龙游县庙下乡 2023-01-07 地块 土壤污染状况第一阶段调查报告

专家评审意见

附件 8、修改说明

图 3.1-7 调查地块及周边地下水流向图

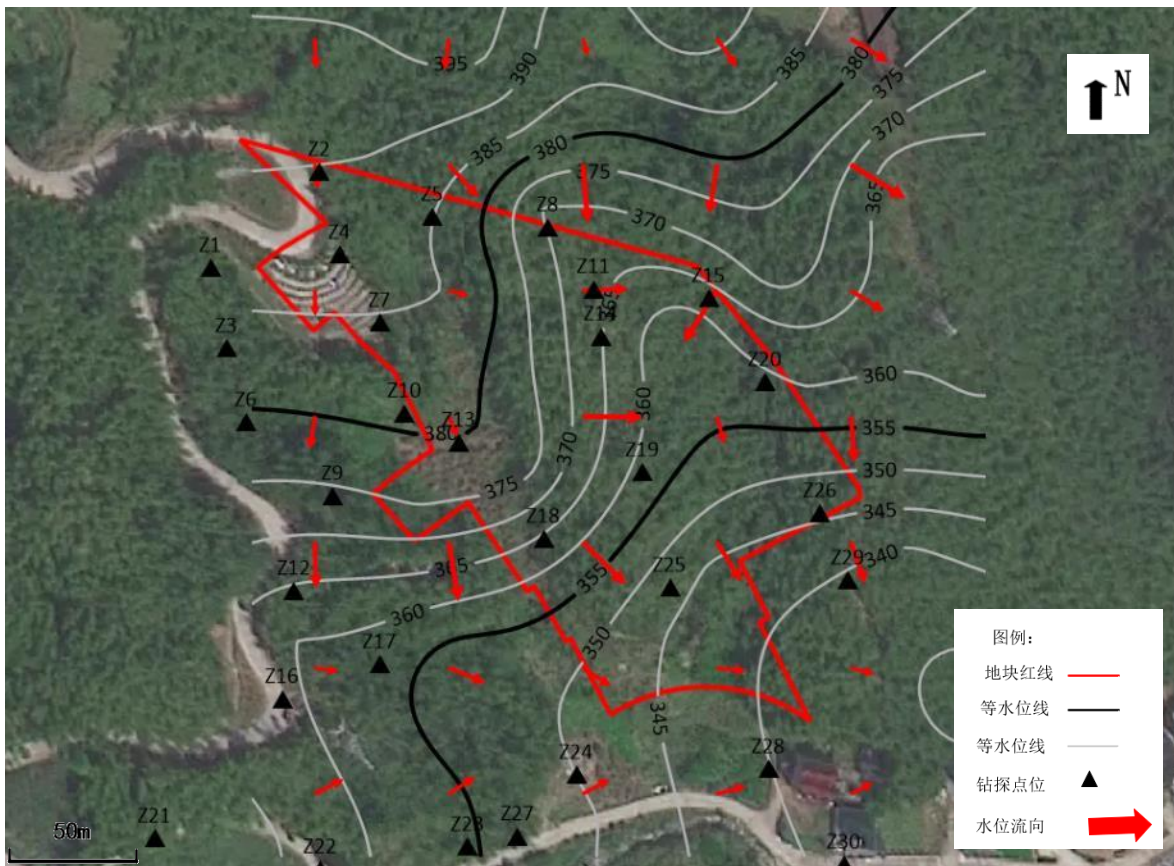
报告名称	龙游县庙下乡 2023-01-07 地块土壤污染状况第一阶段调查报告		
专家姓名	蔡伟忠	职称	正高
专家 评 审 意 见	<p>具体审查意见（存在问题及建议）：</p> <p>调查工作按相关技术规范开展，过程清晰，资料收集较齐全，开展了场地及周边污染源识别和土壤表层样快速检测，调查评价较合理，结论准确。</p> <p>意见建议：</p> <p>地块调查和现状分析宜附地块及周边区域的地形图（规划图中有 1: 500 的地形图），用相应的地形图和标高数据分析说明地块周边的水文地质单元划分和地下水流场等，可更确切的说明地块基本情况及与周边敏感目标间的相互影响关系；对农用地宜进一步说明类型。</p> <p style="text-align: center;"></p> <p style="text-align: right;">日期：2024 年 4 月 26 日</p>

专家意见	修改说明
1. 补充完善地块所在区域的总体规划情况；	已完善，详见 3.5 章节及附件 3
2. 细化地块及周边地块用地性质，完善地形地貌、水文地质状况；	已完善，地块及周边地块用地性质，详见 3.4 及 3.5 章节；已完善地块及周边地形地貌及水文地质状况，详见 3.1.2 章节及 3.1.3 章节；
3. 完善人员访谈记录、报告文本及附图附件。	已完善，详见第 5 章节人员访谈部分及附件 2
专家个人意见（金均）	
1、补充该地块所在区域总体规划情况说明，并附图；	已完善，详见 3.5 章节及附件 3
2、细化本地块及周边历史上农作物种植情况及农药化肥使用情况；	已完善，详见第 5 章节人员访谈部分及附件 2
3、结论部分补充快测结果分析内容。	已完善，详见 7.1 章节
专家个人意见（夏阳）	
1、补充地块内外来填土覆盖的范围及厚度；	已补充说明填土情况，详见第 5 章节现场踏勘
2、完善人员访谈，补充周边地块历史上是否存在家庭小作坊，是否存在固废堆放和存储等内容，补充受访人员签字；	已完善，详见第 5 章节人员访谈部分及附件 2
3、补充快筛土壤样品的来源说明（是地块内部原土还是外来填土）；	已补充，详见 5.6.2 章节
4、更新报告中《浙江省建设用地土壤污染状况调查报告审查表》	已完善
专家意见（蔡忠伟）	
地块调查和现状分析宜附地块及周边区域的地形图(规划图中有 1:500 的地形图)，用相应的地形图和标高数据分析说明地块周边的水文地质单元划分和地下水流场等，可更确切的说明地块基本情况及与周边敏感目标间的相互影响关系；对农用地宜进一步说明类型。	已补充地块及周边地形图详见 3.1.2；已补充农用地分类情况。
